Objet : Remarques de la CLE du SAGE de l'Yerres – Dossier de Déclaration Loi sur l'Eau relatif à l'extension du poste source au 11-25 Av. Winston Churchill à Villeneuve-Saint-Georges (94)

Pétitionnaire : ENEDIS représenté par M. Nazim HENNI, Chef d'Agence BRIPS

Commentaires proposés par Héloïse RAMBAUD – Animatrice du SAGE de l'Yerres

Objet : Demande de : PC940782300013

Annexe 1. Carte de la localisation du projet par rapport au bassin versant de l'Yverre

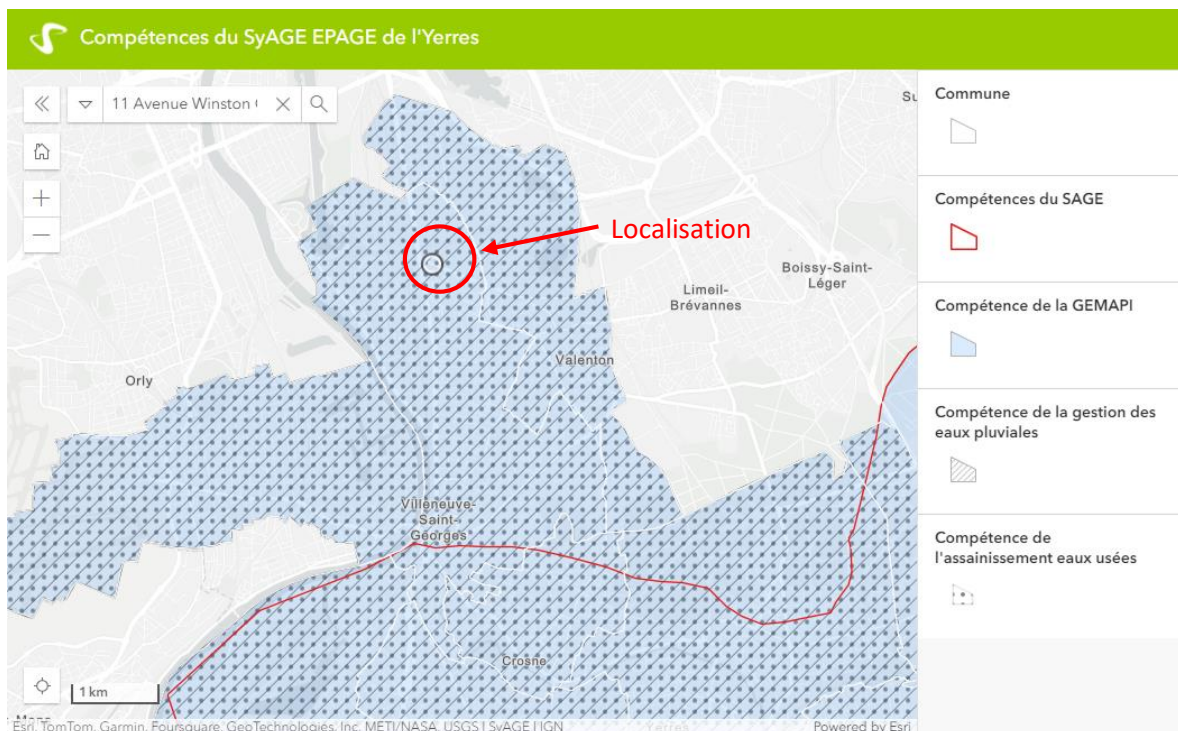
Il apparaît que **la CLE du SAGE de l'Yerres n'est pas compétente pour émettre un avis sur ce dossier**. En effet, **le projet est localisé en dehors du bassin versant de l'Yerres et donc hors du territoire d'action du SAGE de l'Yerres** (cf. cartes 1 et 2 en annexe).
